Association Le Chabot

Contribution du Comité Écologique Ariégeois et du Chabot à l'enquête d'utilité publique pour la réalisation de travaux coordonnés dans le lit et la berge du Salat à Seix.

Annexe III : page 17 : premier projet abandonné par la suite

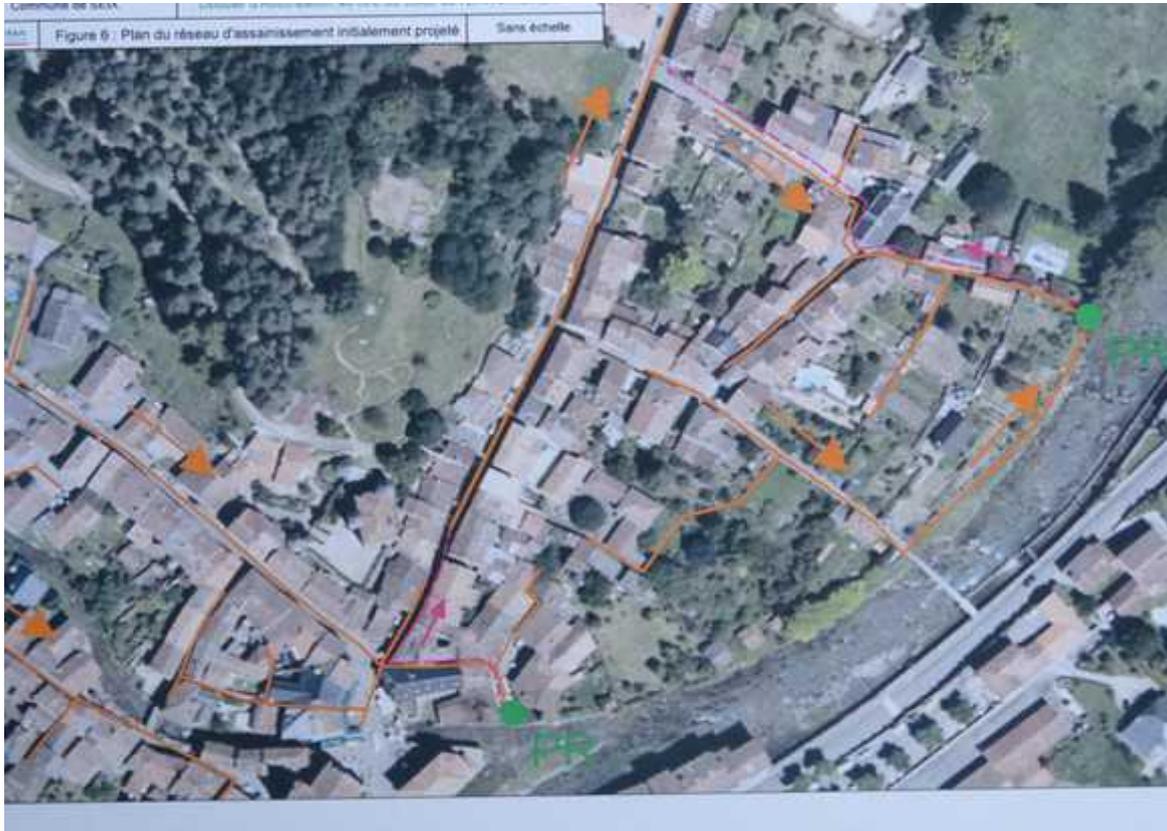
Les cheminements avaient déjà été prévus à peu près comme nous le proposons .
